ИНФОРМАЦИОННОЕ ПИСЬМО

службы РЗиА ЦДУ ЕЭС СССР

№72

О предотвращении отказов ДЗШ (ДЗОШ) при работе ее с отсоединенным "плечом" токовых цепей.

Изменения схемы панели ПДЭ-2006

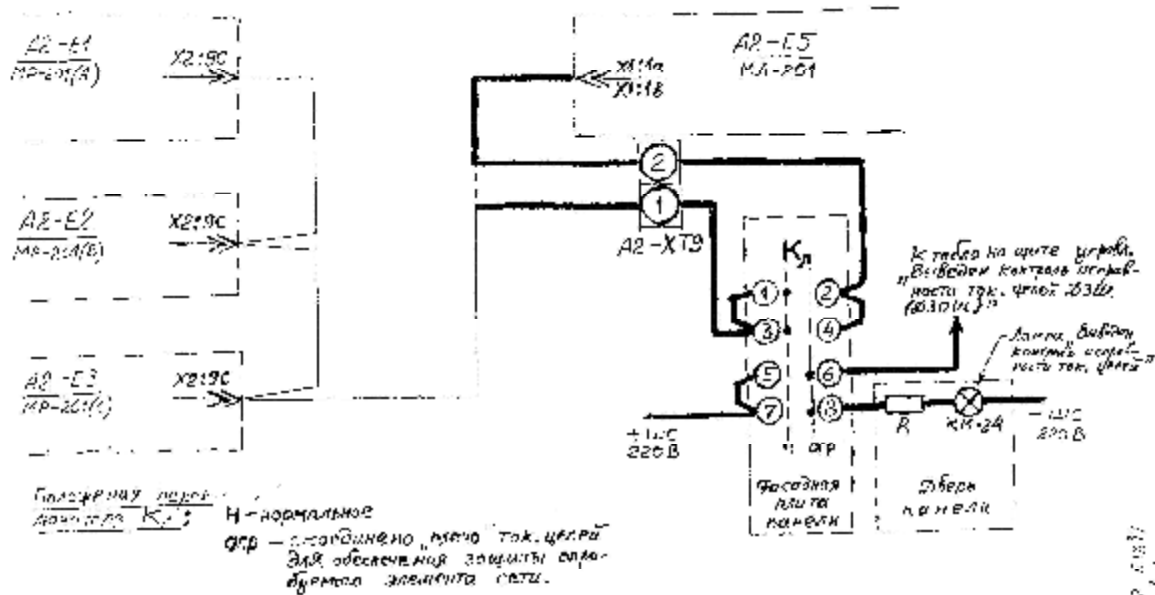
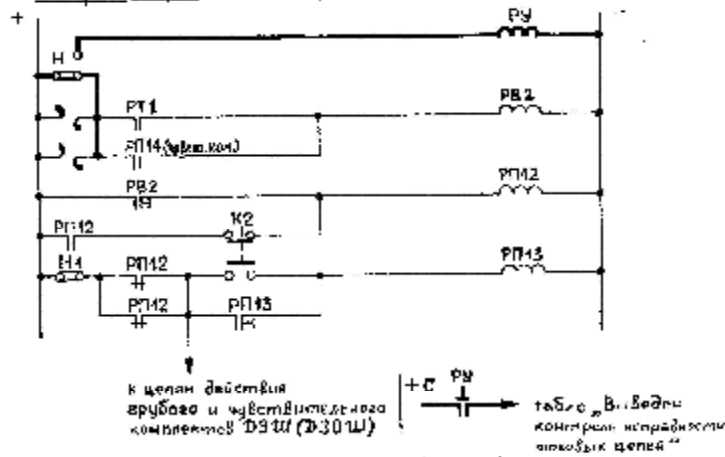
3. Дополнительно смонтированные элементы соединить в соответствии со схемой (см.приложение). При этом:

- отсоединить проводник от зажима разъема. А2-Е5-Х1:1а(в), удлинить его и подсоединить к колодке А2-ХТ9, установленной на. задней стенке кассеты А2, к зажиму А2-Е5-ХТ9:1;

- проложить новый проводник от зажима разъема А2-Е5-Х1:1а(в) до зажима колодки А2-Е5-ХТ9:2.

Вариант II

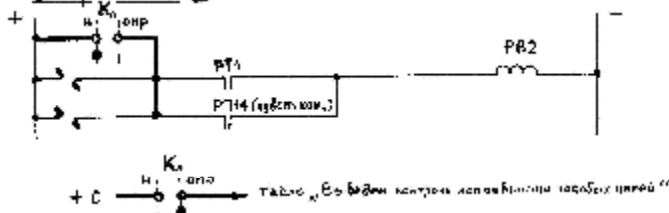
Положения выключ K1: Н - исправные положения;
опр - положение "пауза" т.е. цепь для обеспечения защиты от дугового элемента сети.
Ключ K1 устанавливается дополнительно.
